Vår ref: SB-SL-CRO-09-ENV-000001

Vedrørende: Tillatelse 2023.0327.T

Sotralink CJV ber om endring av deler av vilkår 3.1 i tilatelsen, samt SFVLs vurdering av omprosjektering i forhold til omsøkt løsning som berører vilkår 1.1 og vilkår 3.1. Sotralink ber også om SFVLs vurdering av planlagt mellomlagring av sedimentmasser fra innsjøen.

Area 09 Stiavatnet. Endret prosjektering av utfylling

Figure 1. Stivatnet sett fra sørøst mot nordvest. Områder som allerede er utfylt er vist med gul skyggelegging. Det sørlige bassenget er angitt med 1, og det nordlige bassenget er angitt med 2.

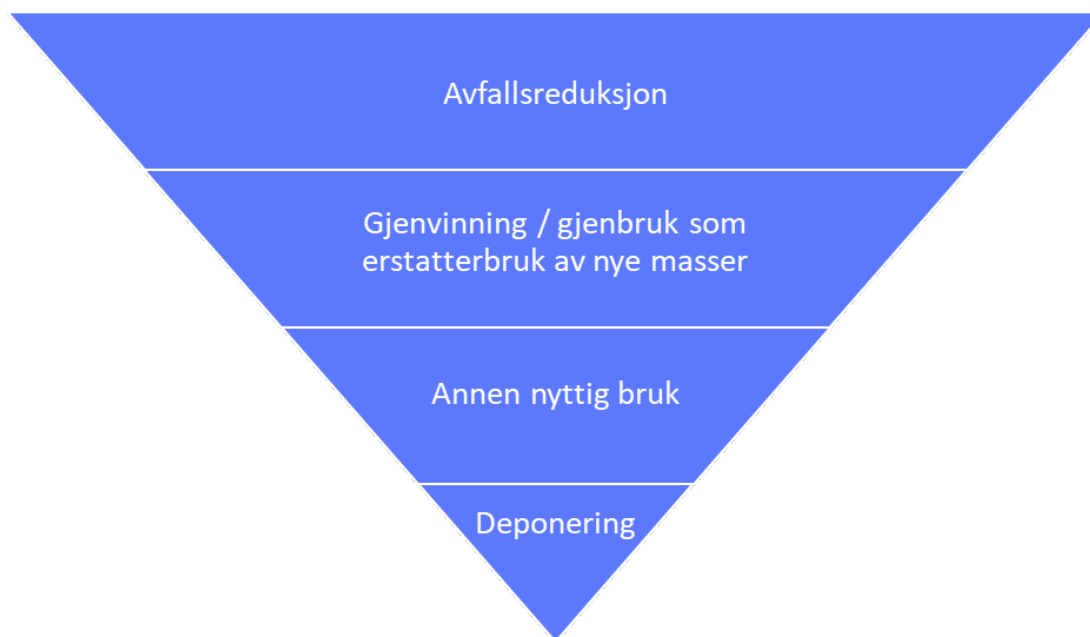
Deler av tiltaket er i dag gjennomført. Det er utført masseutskifting langs bredden av innsjøen, samt at det er etablert en steinvoll på tvers av innsjøen (Figure 1).

Sotralink ønsker videre å gjennomføre utfyllingen av det sørlige bassenget (1 i figur 1) i innsjøen ved delvis massefortrengning. Dette er tenkt gjennomført ved at:

Sedimenter som fjernes fra det sørlige bassenget (1 i figur 1 ovenfor) ønskes mellomlagret bak steinvoll i det nordlige bassenget i innsjøen (2 i figur 1 ovenfor) inntil løsning for gjenbruk foreligger.

Omprosjektering

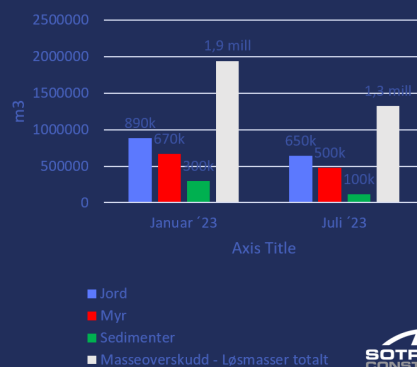
For å redusere mengden sedimentmasser som må transporteres ut av anlegget jobber Sotralink CJV for å prosjektere og gjennomføre utfylling i sjø og innsjøer med massefortrenging i størst mulig grad framfor å gjennomføre tiltakene ved masseutskifting. Dette vil medføre en betraktelig reduksjon av overskuddsmasser som må transporteres ut av anlegget. Foreløpig identifisert effekt av slik omprosjektering er illustrert i figuren under (representert ved tall for «sedimenter» i diagrammet til høyre i figuren (oppgitt i m³)).

- Fra masseutskifting til massefortrenging
- Redusert utgravingsbredde (spuntvegg)
- Reduserte utgravingsdyp
- Forbelastning

Figure 2. Planlagte nivåer, og lagdeling i utfylling.

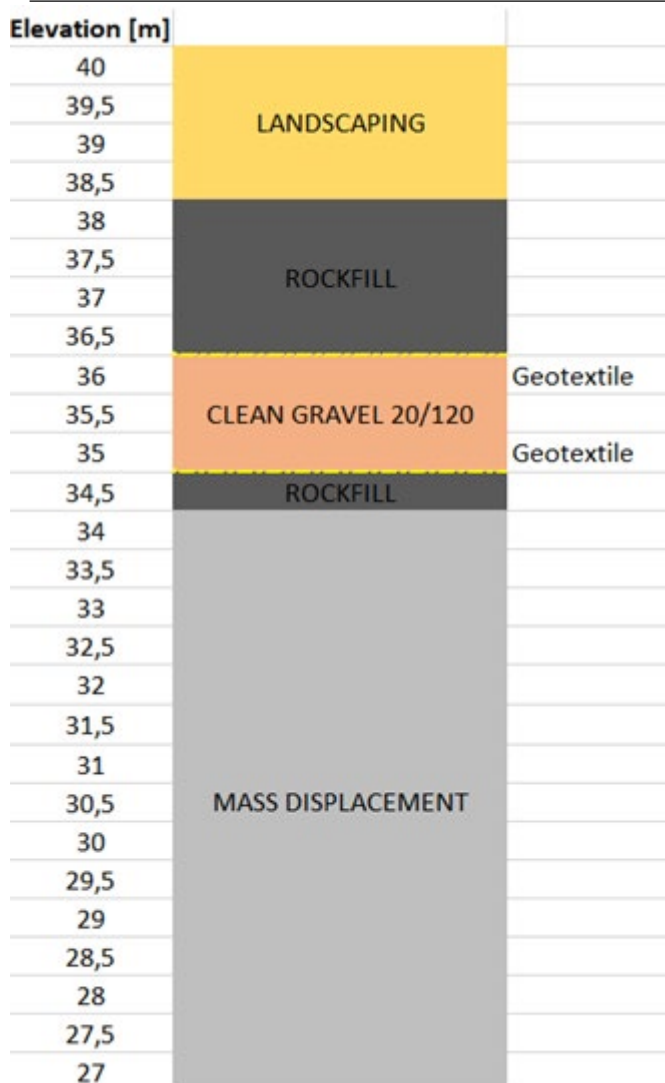
- Muddermasser fortrenses med at det fylles sprengsteinsblokk med diameter større en 700mm inn i bassenget. Sprengsteinsmasser fylles opp til ca kote +34.
 - Eksisterende muddermasser vil delvis ligge igjen i porevolumet i steinfyllingen
 - Og, delvis bli presset opp slik at de ligger over steinfyllingen.
- Muddermasser som presses opp over steinfyllingen graves av og legges i nordlige det nordlige bassenget i innsjøen (2 i figur 1).
- Det sørlige bassenget fylles videre opp til planlagt nivå. Fylling over kote +34 legges lagvis med ulikt material som vist i Figure 2.

Porevolum mellom steinmasser over kote +34 vil fungere som fordrøyning for tilsig til området. Det skal etableres et overvannsrør ut av bassenget, dette vil ligge på kote + 34,5.

Lagdeling og nivå på ulike lag i fyllingen er illustrert i Figure 2 er foreløpige. Ved vesentlige endringer av nivåer vil Sotralink CJV informere SFVL.

Vedlegg A	Tegning SB-ES-V-080401-000003_A02. Rv. 555 Sotrasambandet. 09-01 Subarea. Construction sequence (I–V)
-----------	--

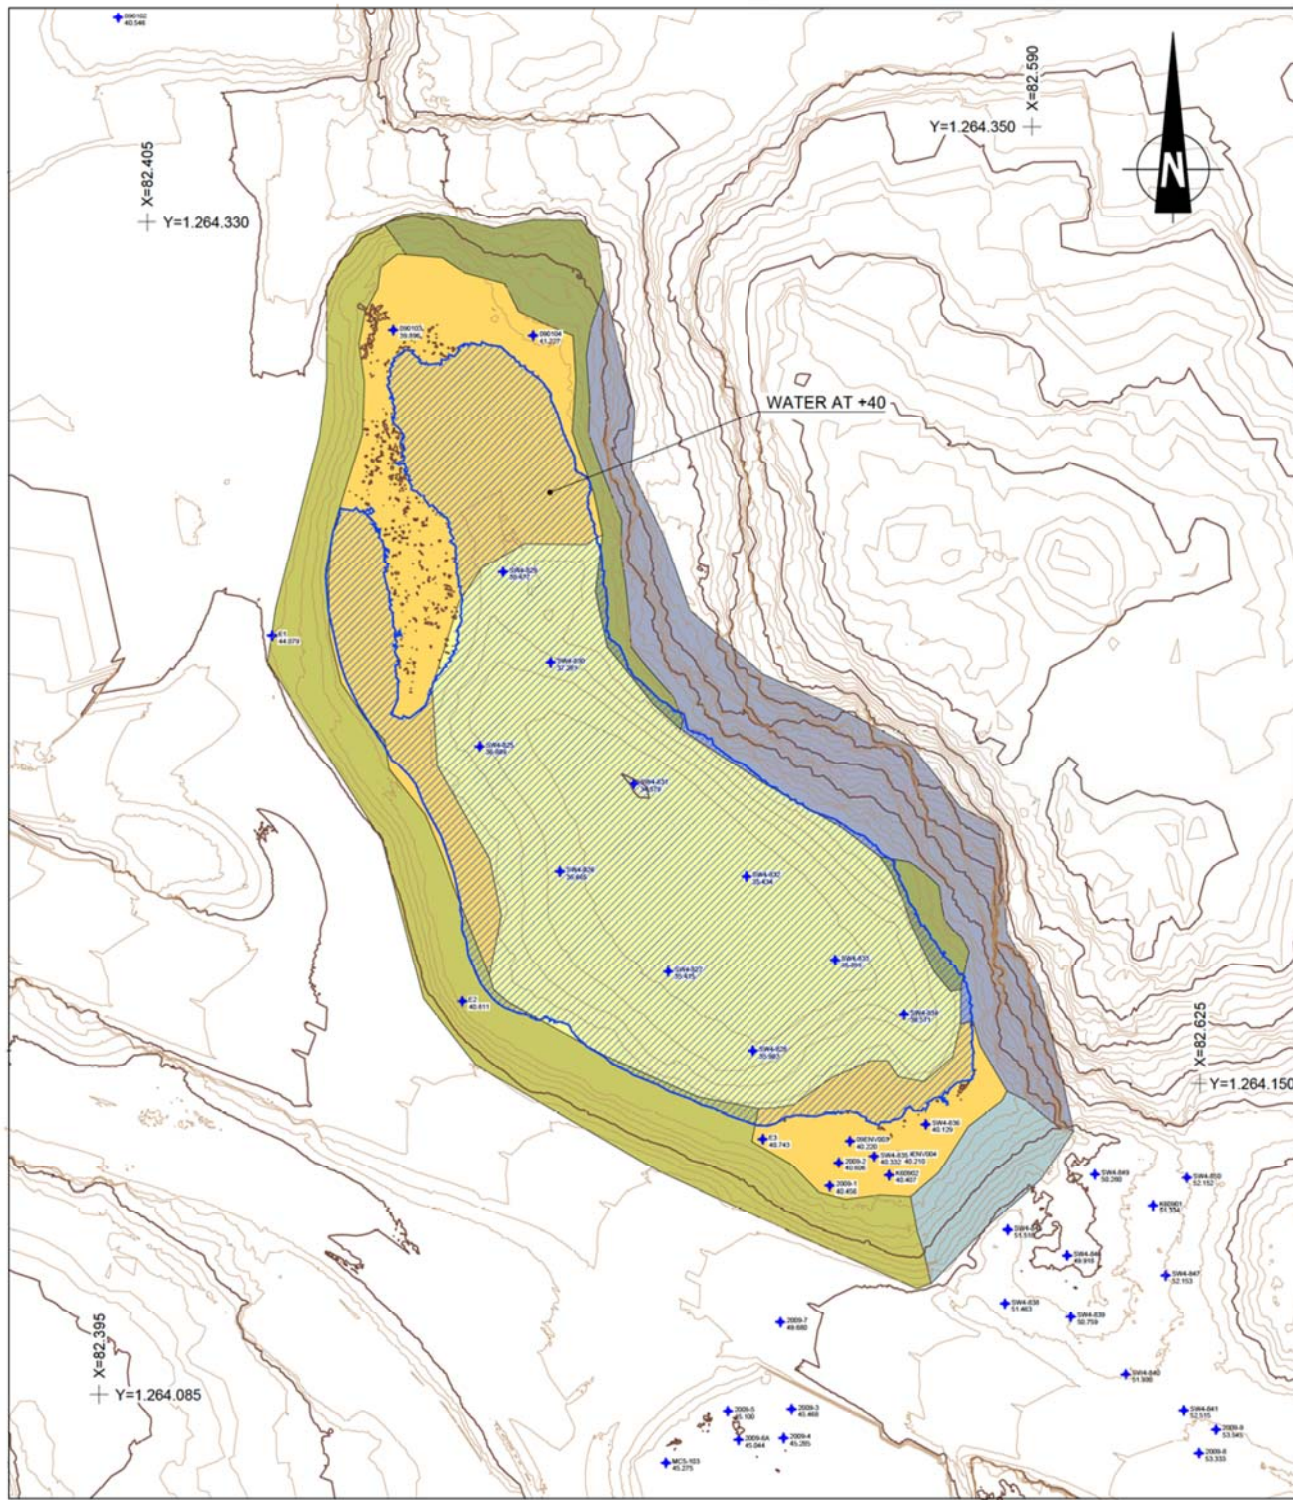
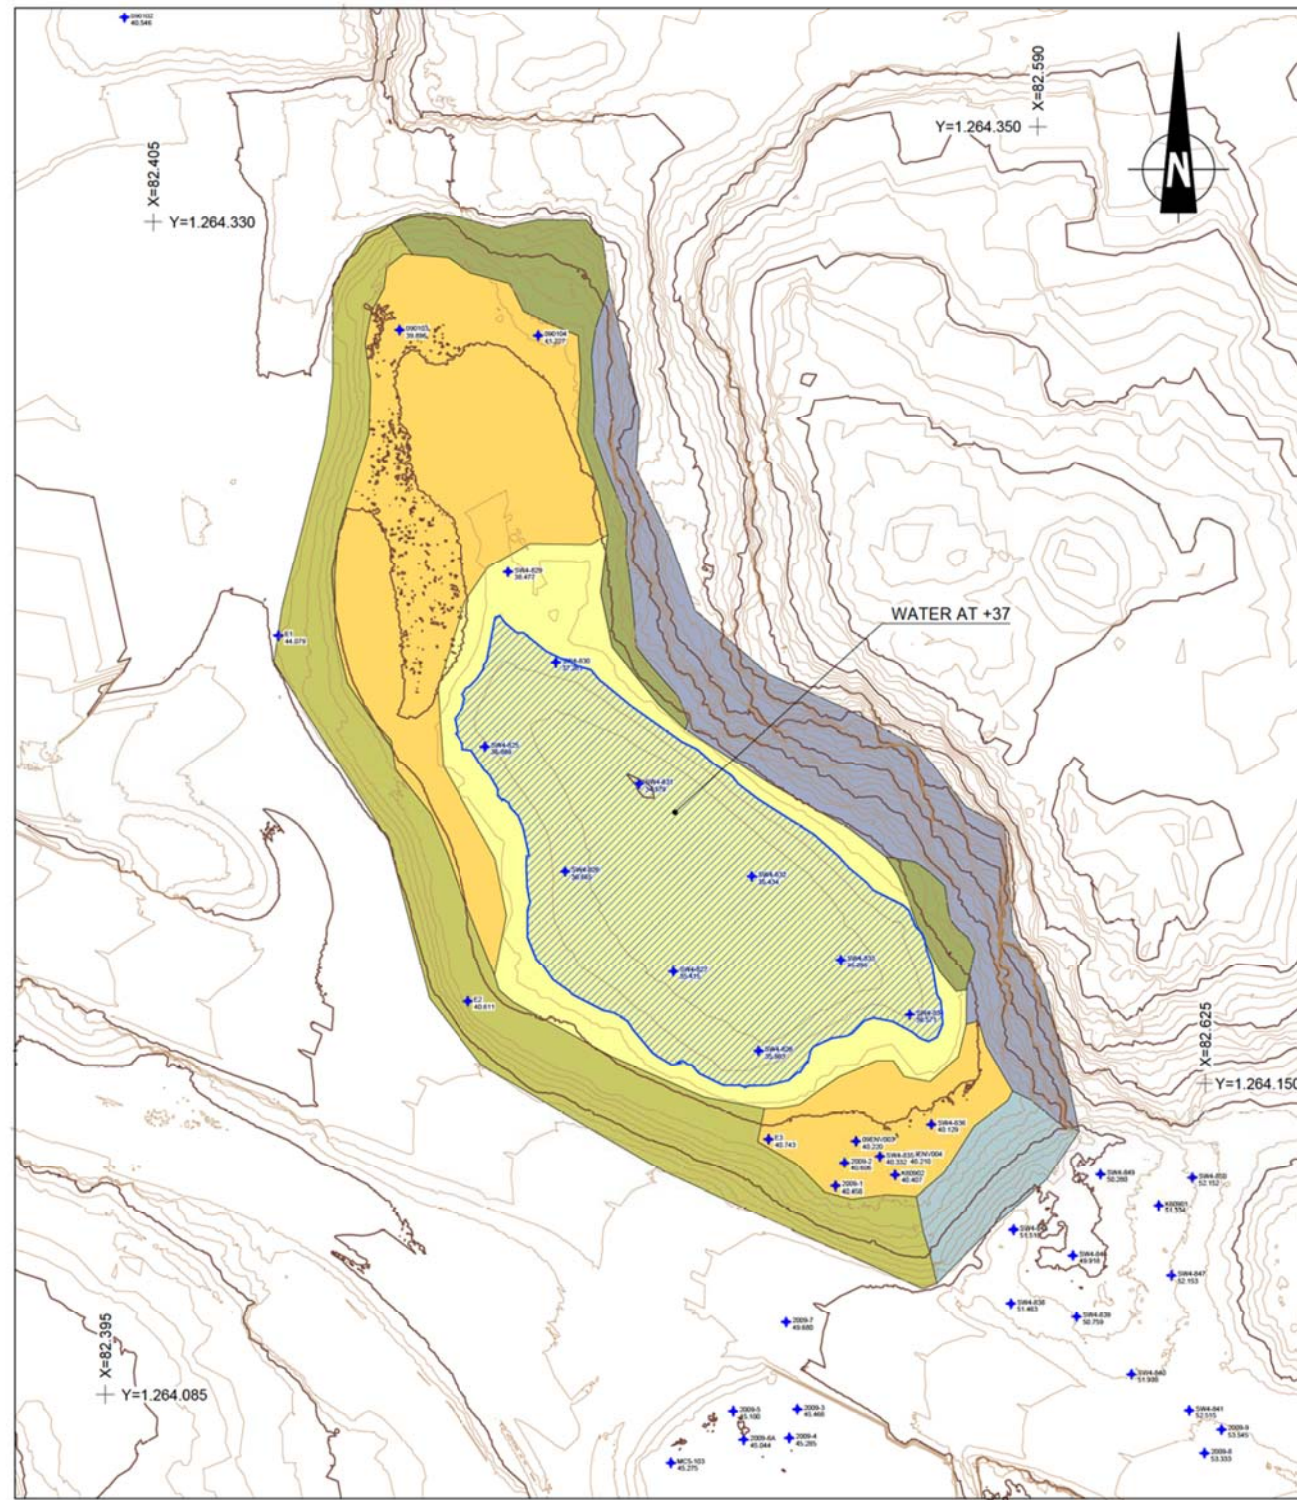
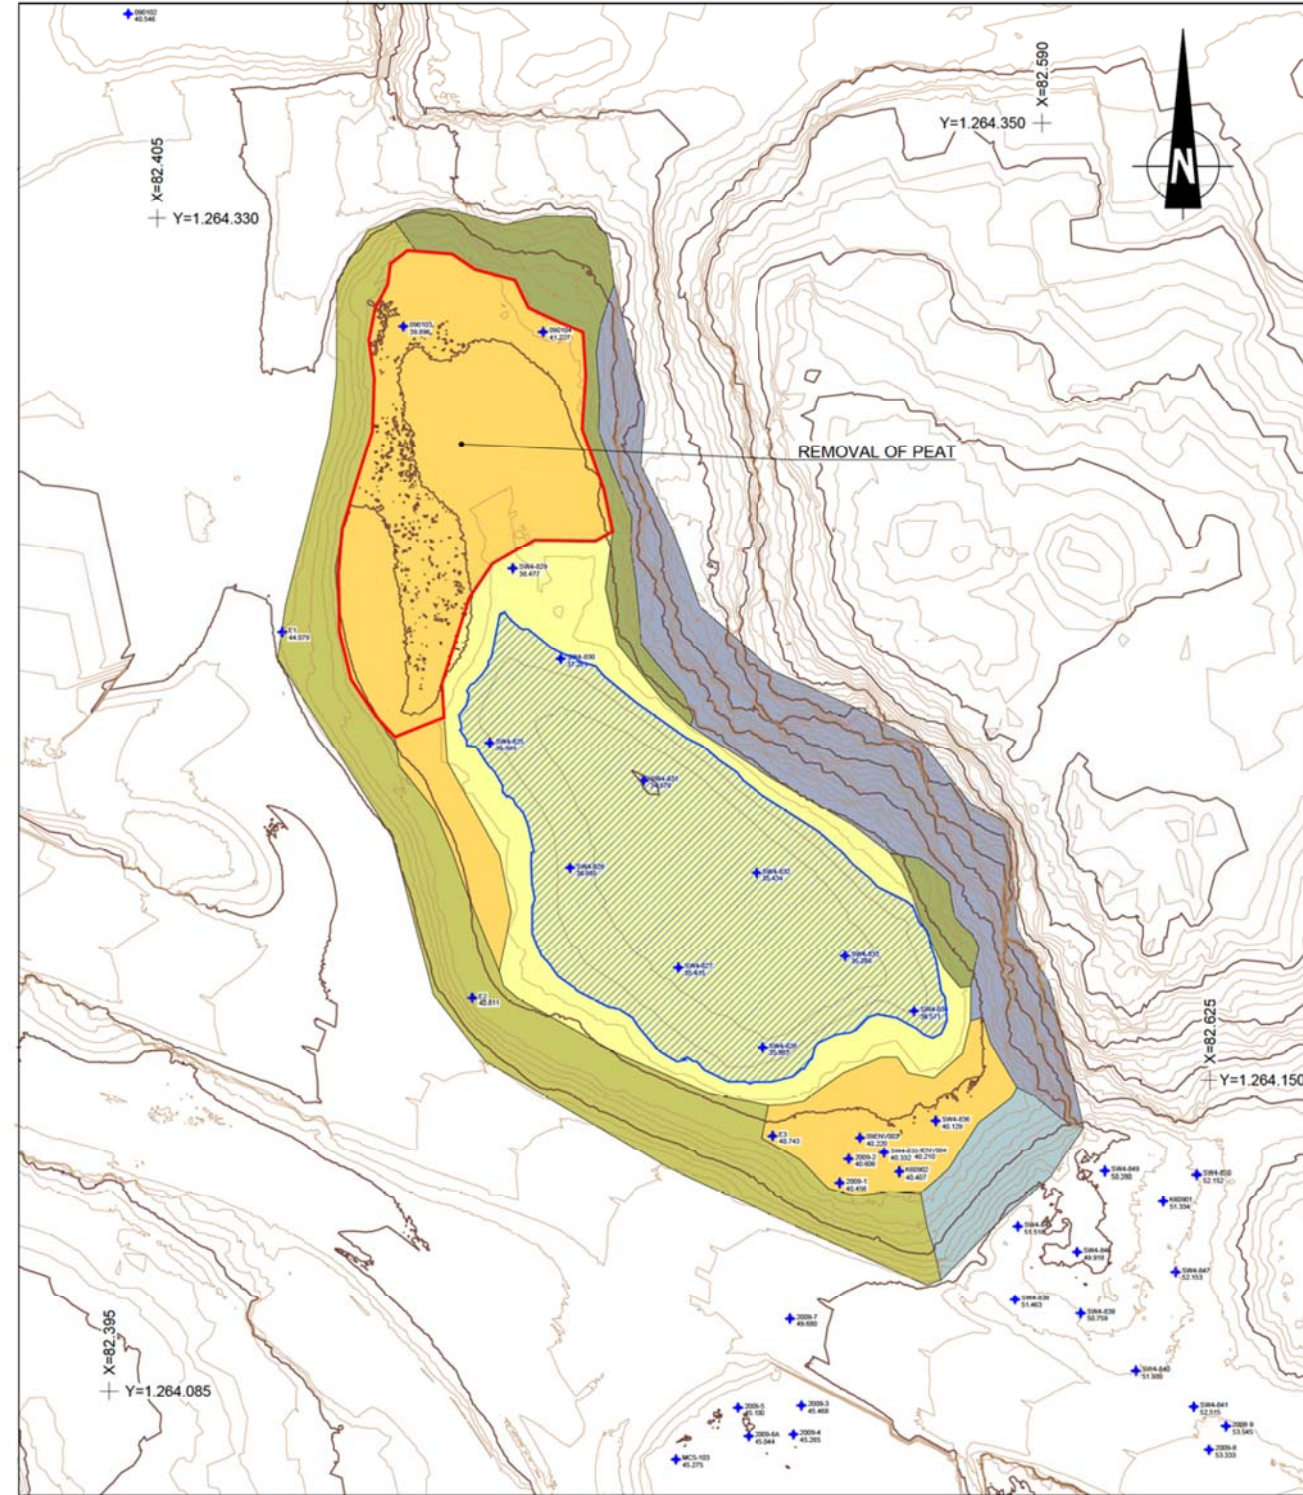
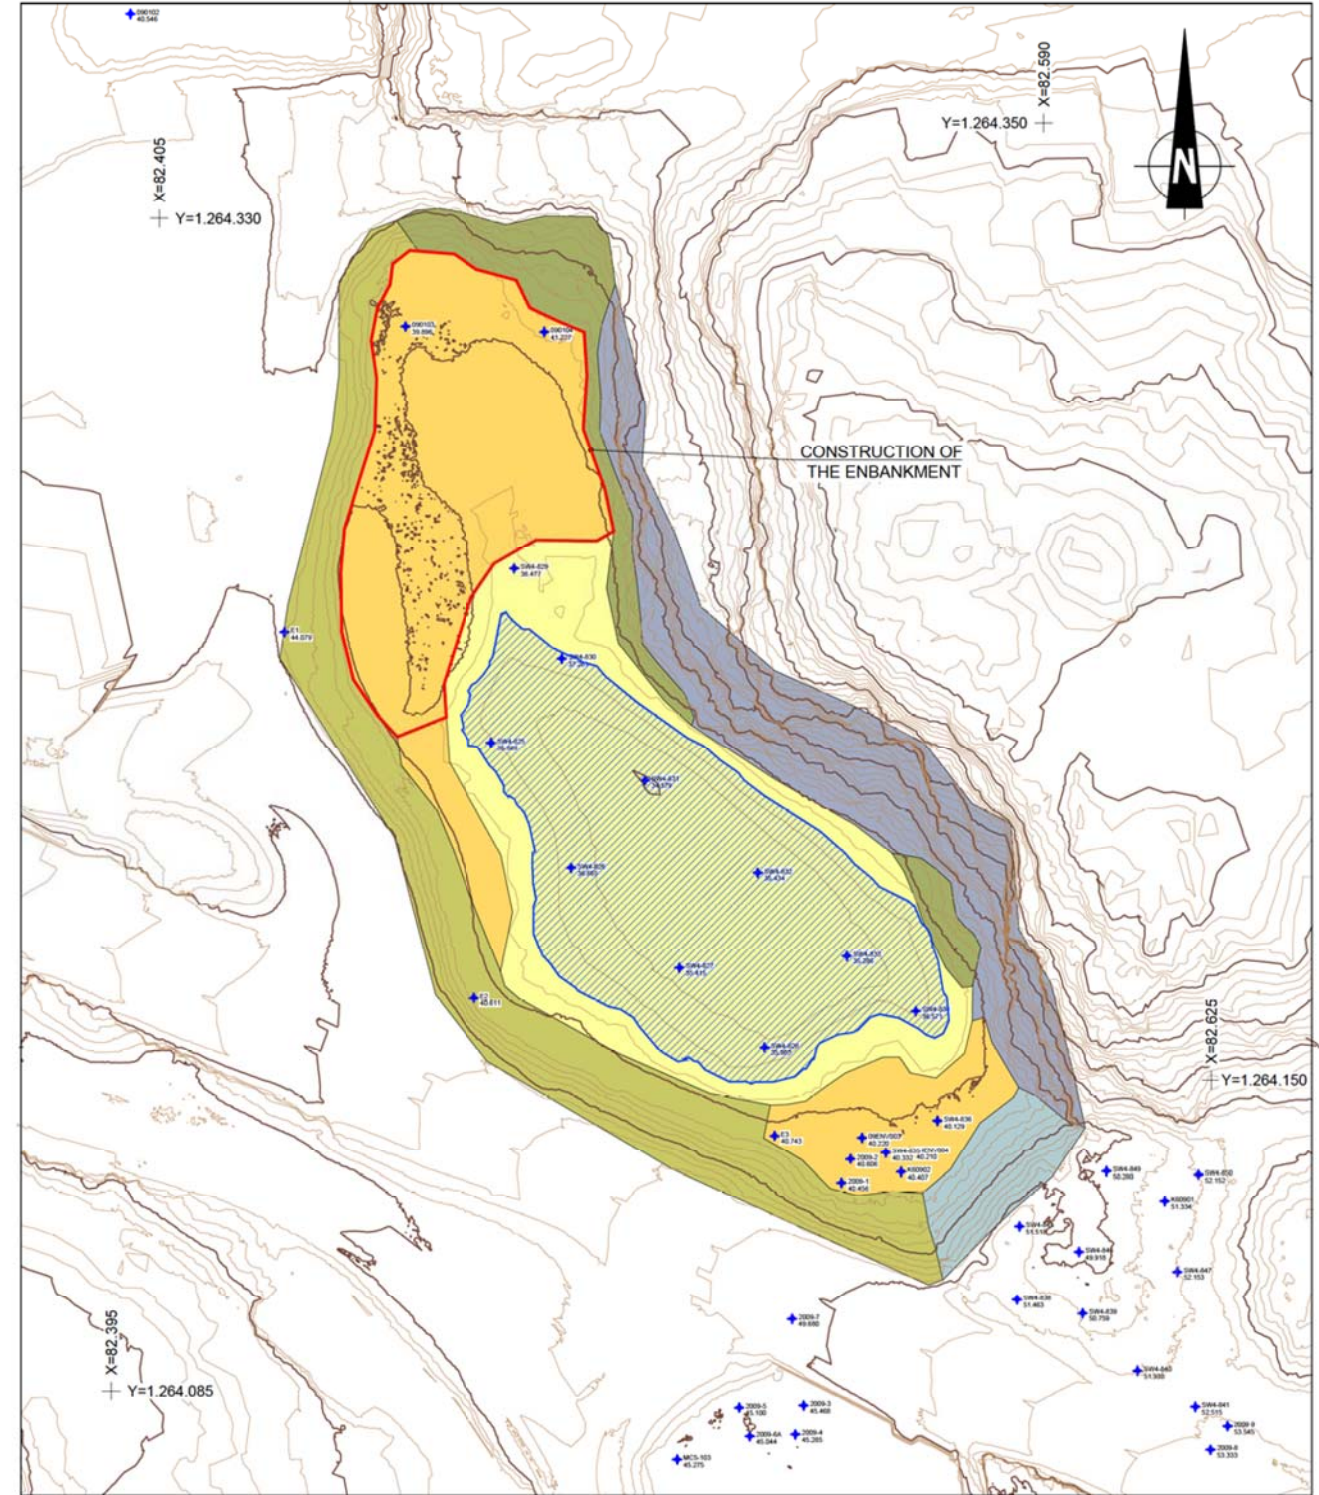
1. Senking av vannspeilet til kote +37. Se vedlegg A, fase I.
2. Fjerning av torv til kote +37 i nordvestre ende av Stiavatnet (ca. 7 000 m³). All torv vil da være fjernet i denne delen av vatnet. Se Figur 4 og vedlegg A, fase II.

3. Utfylling i nordvest med steinmasser (f.eks. med tunnelmasser) etter at torven er fjernet. Det bør fylles til minst kote +39,8 før start av trinn 8. Se vedlegg A, fase II.

4. Masseutskifting med steinmasser, for eksempel tunnelmasser, langs vestbredden av vatnet (ca. 3 000 m³). Torv fjernes i hele dybden, også under vannstanden som ligger på +37. Masseutskiftingen må utføres seksjonsvis. Se vedlegg A, fase III.

5. Fjerning av torv til kote +37 i sørøst i Stiavatnet. Se vedlegg A, fase IV.
6. Masseutskifting under vann av gjenværende torv (ca. 1 m tykkelse) med sprengstein uten finstoff (<10 % innhold av partikler <0,008 mm), fra kote +37 til ca. kote +36 (til toppen av morenelaget). Deretter fylles det videre opp til kote +39,8 med steinmasser (f.eks. tunnelmasser). Se vedlegg A, fase IV.

7. Seksjonsvis utfylling med steinblokker med Ø>700 mm fra kanten av den masseutskiftede torven i sørøstenden av vannet. Fyllingen i sørøst gir en trygg tilgang til den dypeste delen av vannet. Se vedlegg A, fase V.

8. Seksjonsvis utfylling med steinblokker Ø>700 mm i den dypeste delen av vannet, fra sør mot nord. Vannstanden skal aldri være lavere enn kote +37. Utfyllingen vil medføre en heving av nivået av gytje etter hvert som fyllingen med steinblokker fortsetter mot nord, og nivået av steinfyllingen må derfor tilpasses slik at en sikrer en tørr arbeidsplattform. Det er ventet at nivået av gytje vil gå opp til kote +40. Se Figur 4 og vedlegg A, fase V.
